PŘÍLOHA OBJEDNÁVKY č. 2020/65/Va

Podrobný popis závad a oprav

Herní sestava Kuňka – umístěna za bytovým domem čp. 866-869 v ulici Jana Zajíce

1. D1 - DH 2-4 Skluzavka s nerezovým pojezdem

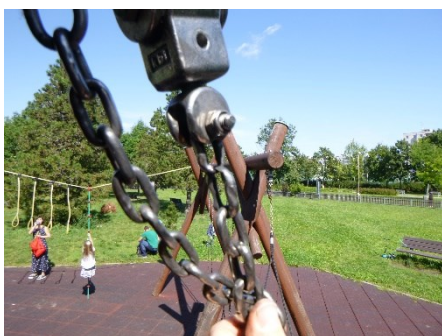
Popis závady:

Zdrsnění vrchních ploch bočnic skluzavky v důsledku degradace materiálu samotného.

Řešení:

Nahrazení celé skluznice za novou, z materiálu PE, nová deska – bariéra, odpovídající požadavkům ČSN EN 1176:2018.
